SWAG 81 93 2682

Citroën C1 1.0 (nr. ref. 1201.L3, 1201.J0)

Pompă de apă

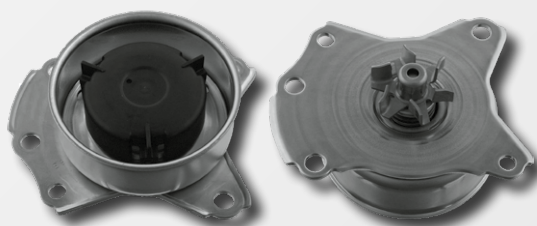
Scurgeri la pompa de apă.

Pompa de apă montată de producătorul mașinii poate avea scurgeri datorită construcției din tablă ștanțată. Acest mod constructiv poate duce în cazuri extreme la distrugerea motorului.

SWAG recomandă folosirea pompei de apă cu numărul de referință 81 93 2682. Această versiune modificată a pompei de apă este fabricată din aluminiu, prin procedeul de turnare sub presiune, lucru care sporește semnificativ rezistența pompei și previne scurgerile. În plus, SWAG livrează pompa de

apă 81 93 2682 împreună cu garnitura necesară și setul de șuruburi potrivite.

La montarea noii versiuni SWAG 81 93 2682, vă rugăm să folosiți șuruburile livrate împreună cu pompa de apă. Momentul de torsiune al șuruburilor este de 28 Nm. Se va ține permanent cont de specificațiile producătorilor sus menționați!

Atât versiunea veche, cât și versiunea nouă a pompei de apă sunt comercializate în mod curent. Cu toate acestea, versiunea nouă deja existentă pe piață nu conține șuruburile necesare!
